玄海3/4号機 海水ポンプ取替工事に係る設工認変認 説明事項リスト

資料(1)

第10図 取水施設の断面図

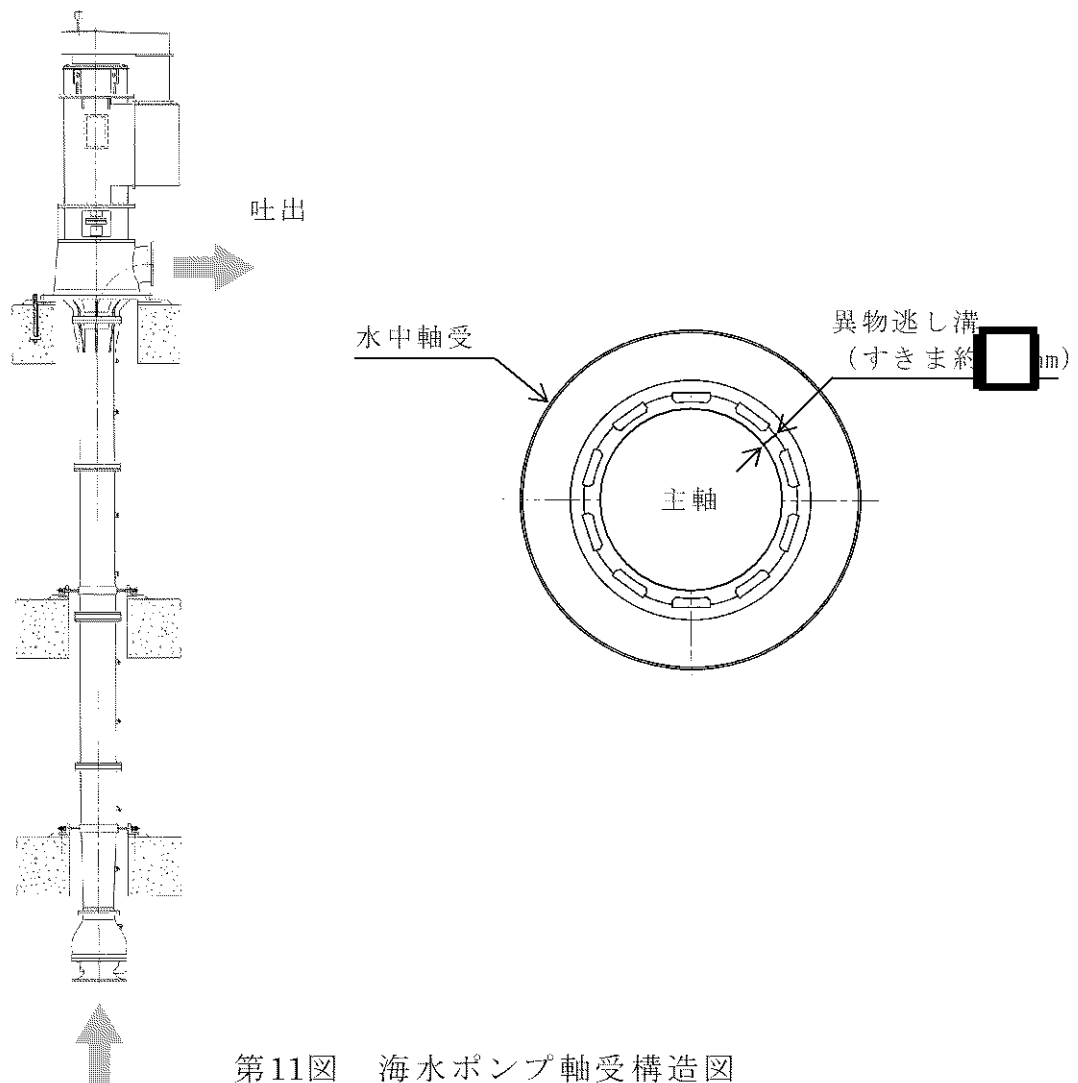
No	対象資料	ページ	説明項目	説明内容
1	補足説明資料7 健全性に関する説明書のうち放射線に対する影響について	補7-1	パッキン・ガスケット部の耐放射線性の説明については線量率ではなく積算線量による説明に見直す。	補足説明資料の説明を見直した。(別紙参照)
2	添付資料7 耐震性に関する説明書	—	ボルトの水平地震力評価における摩擦力考慮の有無の考え方について説明する。	新規制工認においては、コンクリートや金属面上に設置され、トルク管理を行っている補機について、ボルト締付力を用いた摩擦力を考慮してもよい(しなくてもよい)方針としています。
3	添付資料7 耐震性に関する説明書	—	また、ボルトが伸びることが考えられる場合は、トルク管理により摩擦力の維持が可能か説明する。	ボルトが伸びてしまったという事例情報は聞き及んでおりません。ボルトにより固定する機器については、原則締付トルクによる管理を行っており、ボルトを締める際は、トルク値を確認しながら適切に施工するため、規定トルク以上の締付力で設置されるものではないと考えます。
4	補足説明資料5 砂移動による影響について	補5-11	面圧は周方向流速に依存するため流量に依存しないこと、また面圧と周方向流速の関係について補足説明資料に追記する。	前回のヒアリングでは、荷重の受け側(軸受側)に着目し、流速というパラメータに着目して説明しておりましたが、そもそもの発生荷重側(軸側)に着目した方が理解が得やすいと考え、発生荷重側(軸側)の式を補足説明資料に追加しました。なお、発生荷重側(軸側)の式からも軸受面圧がポンプ流量に依存しないことが分かります。(別紙参照)
5	補足説明資料5 砂移動による影響について	補5-12	平均粒径による評価について、濃度が最大となる時間は僅かであり保守的な評価であることについて説明する。	補足説明資料の説明を拡充した。(別紙参照)
7	補足説明資料5 砂移動による影響について	—	砂耐性評価における事象の想定、海水ポンプの運転状態の想定、また異物逃がし溝による構造的な設計について説明する。	説明資料を作成しました。(別紙参照)

玄海原子力発電所3号機及び4号機の取水口呑口下端レベルはEL. -13.5mに対して、海底面はEL. -15.0mであり、砂の堆積高さが取水口の呑口下端に到達しにくい構造となっている。取水施設の断面図を第3-2-10図に示す。砂移動に関する数値シミュレーションを実施した結果、取水口位置での砂の堆積はほとんどなく、砂の堆積に伴って、取水口が閉塞することはないことを確認した。
